OGGETTO: Procedimento di Valutazione di Impatto Ambientale, integrato ai sensi dell'art. 10, c.3 del D.Lgs. 152/2006 con la Valutazione di Incidenza di cui all'articolo 5 del D.P.R.357/1997, comprensivo dell'autorizzazione paesaggistica di cui all'art. 146 del D.Lgs. n. 42/2004 e della Verifica del Piano di Utilizzo delle Terre e Rocce da Scavo, D.P.R. 120/2017, art. 9, per il progetto: SS 67 "Tosco Romagnola" per i lavori di adeguamento del tratto tra la località S. Francesco in Comune di Pelago e l'abitato di Dicomano. Variante di Rufina (FI). Lotto 2A -2B.

# Associazione "Vivere in Valdiseive"

**Osserva quanto segue**

Foto 9 planimetria delle interferenze

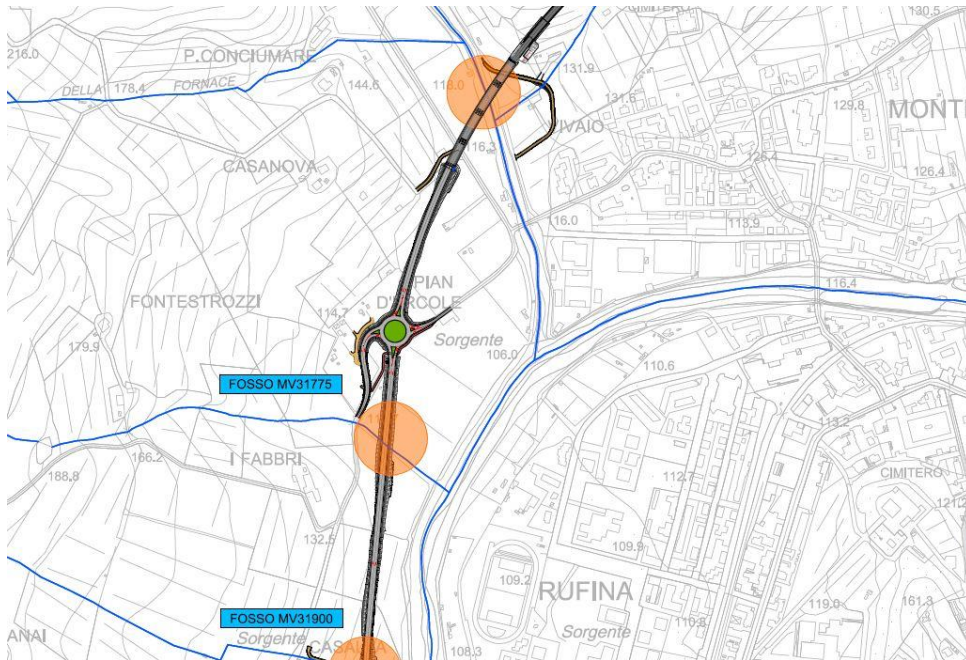
Stando al documento T00ID01IDRCI01A (planimetria delle interferenze), si fa notare che oltre ai punti evidenziati nei cerchi di colore arancio (che riguardano i fossi che il tracciato incontra lungo tutto il percorso – foto 9 ), ai fini delle interferenze nella zona di Pian D'Ercole (dove ribadiamo c'è un Albergo – Pian D'Ercole Resort) formato da una casa colonica con torretta oltre ad un altro immobile di più recente costruzione dove ci sono i miniappartamenti dell'Albergo (il tutto circoscritto da opere a difesa per il rischio idraulico), ci sono altri fossi di raccolta acque dei campi soprastanti (già accennato nelle precedenti Osservazioni).

In particolare proprio a ridosso della rotatoria di Pian D’Ercole, delle uscite e del tracciato. Ribadiamo che durante i periodi piovosi (anche intensi da qualche anno a questa parte, dovuti certamente al cambiamento climatico in atto), questi FOSSI che non hanno nessun nome, eccetto quello dato dai contadini del luogo, sono di primaria importanza, ma sembrano rimanere tombati dalla realizzazione dell’opera. Ciò comporterà oltre a far diventare delle pozze immense i campi che ne rimarranno allagati, che sarà pericoloso per chi transiterà sulla vecchia Via Colognolese, dove c’è anche una postazione di cassonetti per i rifiuti urbani. Proprio a lato di questi, tra la cabina ENEL e i cassonetti, c’è un fosso che fa defluire l’acqua in Sieve (si vede anche da Google Maps – foto10). Che raccoglie l’acqua dei campi che si incanala lungo il fossetto lungo strada passando sotto la strada.

Foto 11

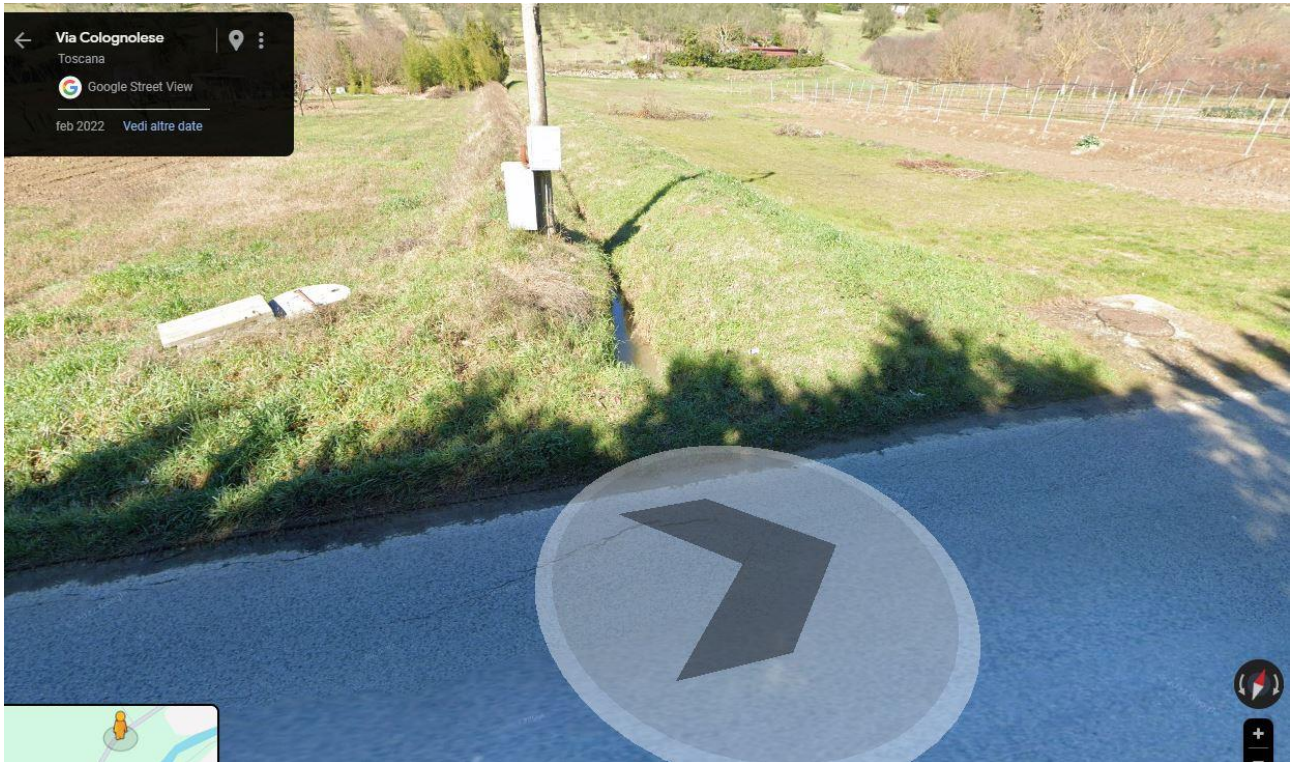
Poi ce n'è un altro poco dopo che raccoglie l'acqua dei campi, passa sotto strada e si inserisce in quello dell'Albergo (lungo il proprio confine) fino alla Sieve. Foto 11.

Qui un filmato dopo un po' di pioggia del fosso della foto sopra, ripreso dalla parte opposta alla strada di Via Colognolese (lungo il confine dell'Albergo, con la staccionata): <https://youtu.be/kKrEmAnWPCc>

Foto 5

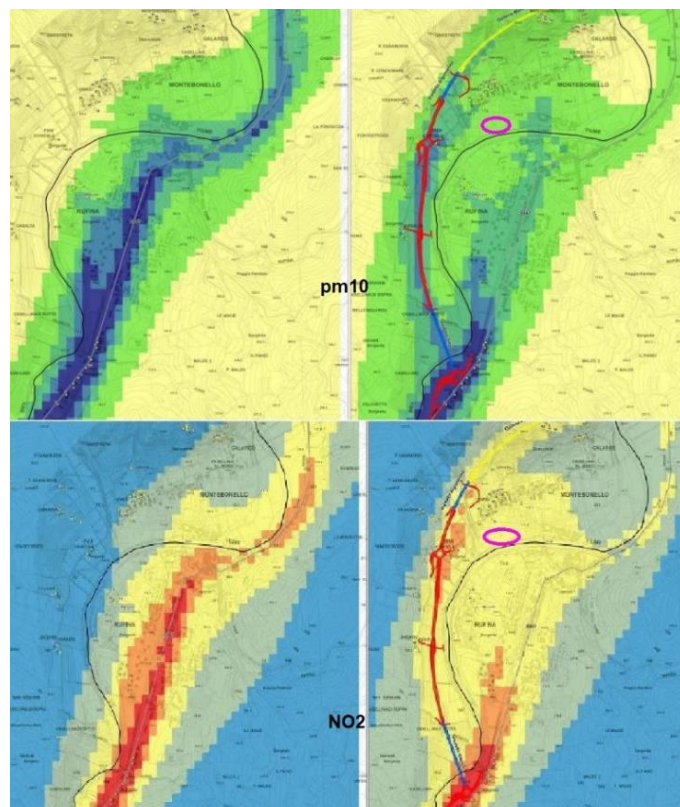
Oltre a questa mancanza, notiamo che comunque sia, in questa area, vi sarà un accumulo degli inquinanti visto lo sbocco anche della vicina galleria (a ridosso anche dei molti edifici che si trovano in quella zona). Per correttezza diciamo che la fabbrica insalubre è rimasta al centro del paese, e in un certo senso lo è anche di Rufina, anche se è separata dal fiume Sieve. Nella foto 5, il cerchio in rosa (a dx) è l'area dove è situata la fabbrica (in quella zona ci sono anche altre attività artigianali).

Nelle fotosimulazioni delle emissioni NO2, ci sembra strano anche che tutto il centro di Rufina (eccetto davanti alla Coop), rimanga tra 0,5 e 1 (mcg/mc – colore giallo). In quanto c'è anche la Stazione Ferroviaria con diversi parcheggi sempre pieni di auto, ed una circolazione interna che crea un movimento dovuto agli spostamenti tra scuola, lavoro, servizi, sport, quasi esclusivamente sempre nelle ore di punta. Ed è impensabile immaginare di diminuire il traffico interno e/o generato dalle attività locali, o che coloro che arrivano da Pontassieve o Dicomano, possano preferire la nuova variante per arrivare nel centro abitato di Rufina (con dispendio di km. inutili). A Rufina c'è anche un distributore di benzina, che si presume possa essere attrattivo per gli automobilisti per rifornirsi del carburante, anch'esso determina movimento dei mezzi in quel luogo (pesanti e non).

Foto 9

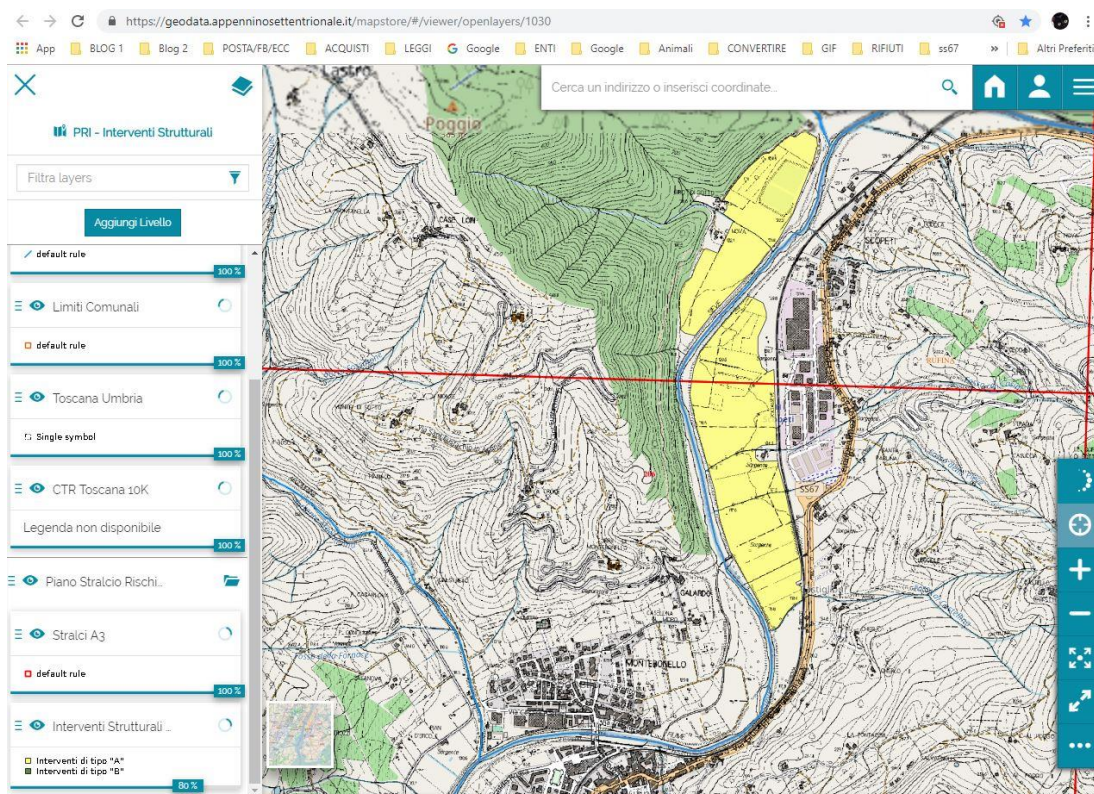
- **Casse di Espansione a Scopeti** ([Ordinanza Commissariale N°122 del 8/9/2022 Regione Toscana](#)).  
Foto 9

I piloni del viadotto che esce dalla galleria per congiungersi alla rotatoria di Scopeti, ricadono in gran parte nella cassa di espansione in riva sinistra del fiume Sieve, dividendola in due. **Eventuali volumi compensativi alla naturale espansione dell'acqua in caso di esondazione, e per non aggravare il RISCHIO a valle, da dove vengono recuperati? Lo ribadiamo anche più avanti.**

Foto 17

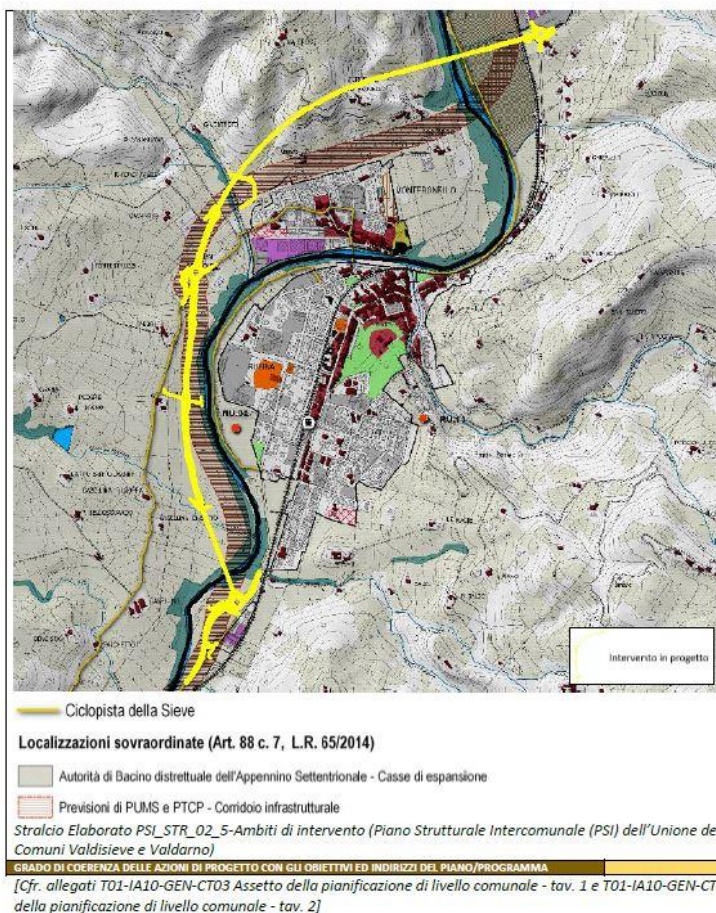
**Inoltre percorre un tracciato completamente al di fuori del corridoio infrastrutturale previsto che era stato lasciato abbastanza largo proprio per permettere di adagiarsi il nuovo tracciato, anche se avesse avuto bisogno di qualche correzione, comunque rimanendoci dentro. Foto 17**

Foto 21

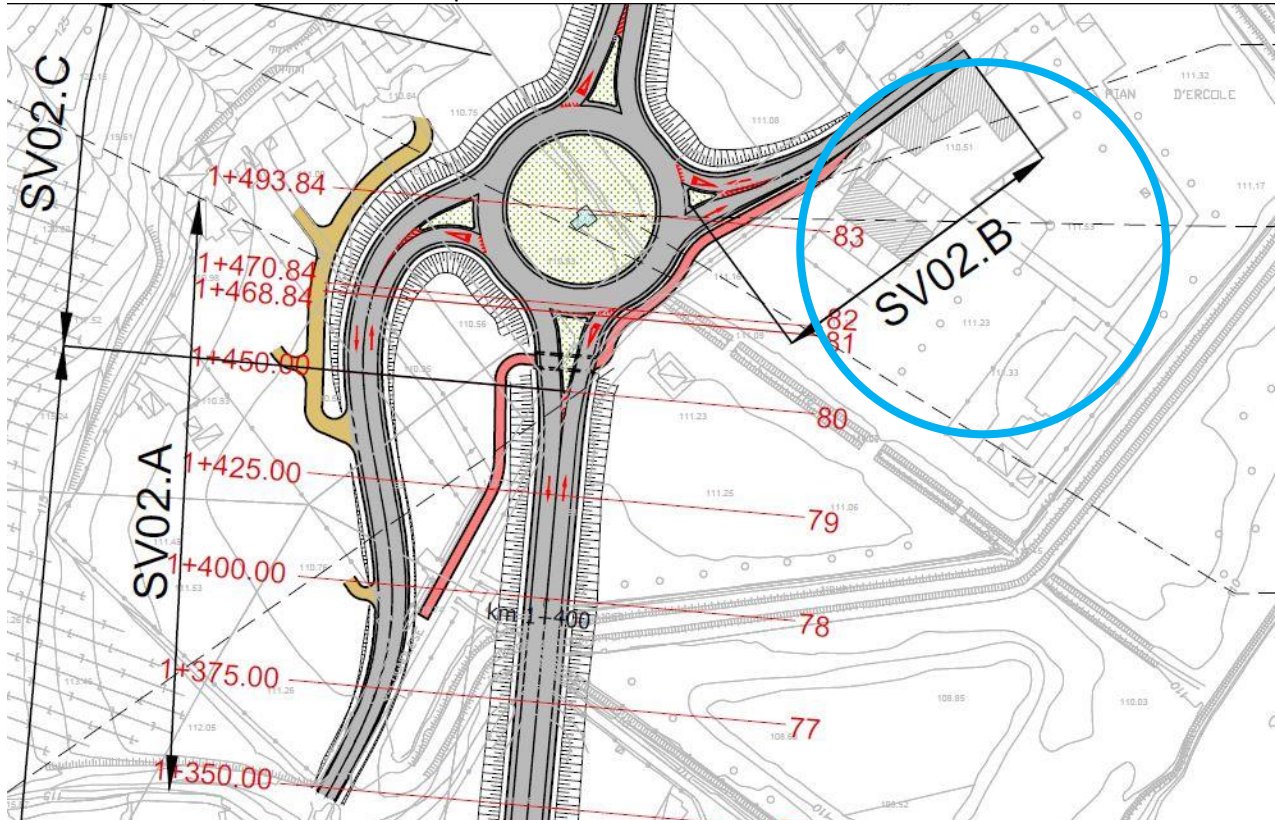
Intanto partiamo dal solito **rilevato** rispetto al piano di campagna: come si vede nelle foto 21 (T011A20GENPP01), 22 (rendering simulato) e 23 (Google Maps), l'**uscita** per Montebonello finisce quasi direttamente dentro alle finestre dell'Albergo Pian d'Ercole Resort (attualmente in vendita – cerchio blu). L'uscita è ancora in rilevato (stando al rendering) e passa proprio davanti al cancello e alle finestre della casa colonica principale (da dove passerà poi anche la mini pista ciclabile), e circa alla stessa altezza della palazzina dei mini appartamenti (subito sulla destra).

Nei campi dove è prevista la rotatoria ci sono diversi **canali di raccolta dell'acqua** proveniente dai campi e vigne sovrastanti, anch'essi pieni di fossi che si ricollegano a quelli in piano che poi defluiscono in Sieve. I 2 fossi principali rimangono completamente **TOMBATI** (come si evince dalle planimetrie) a causa: uno della rotatoria stessa, uno sia dallo svincolo ovest che dal tracciato principale (tutti in rilevato) minimo di 4 metri. Soprattutto quello sotto la rotatoria è già oggi causa anche di allagamenti dei campi durante piogge intense perché il materiale che viene portato dalla collina tende ad ostruirlo lungo il percorso, formando dei tappi. Che il materiale, durante la pioggia, venga trasportato dall'alto verso il basso sembrerebbe cosa palese da capire, a meno che non si faccia passare una tubazione enorme sotto strada fino alla Sieve (che piano piano però si riempirebbe, i contadini di quegli orti lo sanno bene, basta chiederlo a loro), ma non ci sembra di aver capito che sia così. Quindi quando ci saranno piogge intense quel punto costretto tra i rilevati di rotatoria, uscite e tracciato, diventerà una bella piscina.

Foto 24 pozzi e derivazioni

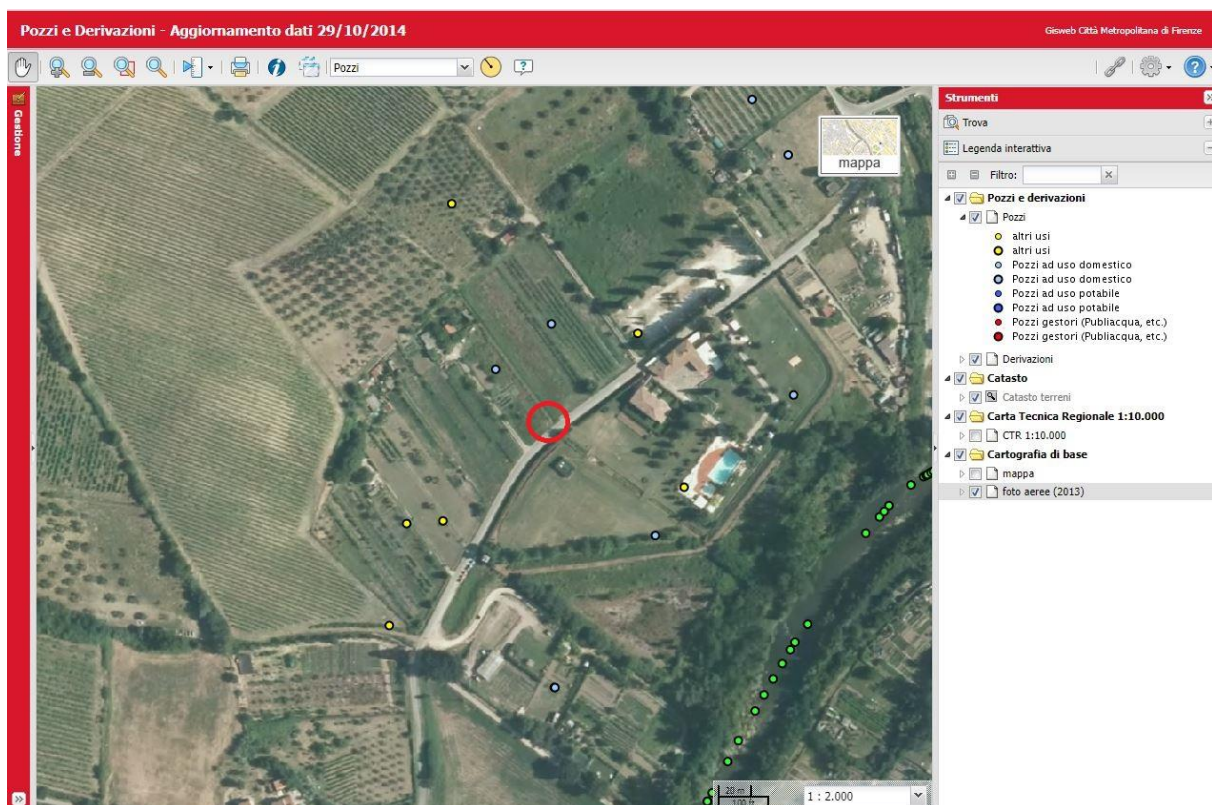
**Addirittura un POZZO, a servizio di 3 famiglie (oltre agli orti) che vi hanno la residenza, RESTA completamente SOTTERRATO sotto la ROTATORIA. Stiamo scherzando? Foto 24**

Nella foto sopra l'immagine della [mappa](#) dei pozzi e derivazioni della Città Metropolitana di Firenze, che tuttavia non è aggiornata, oltre a quello in rosso ne mancano anche altri (l'ultimo aggiornamento risale al 2014).
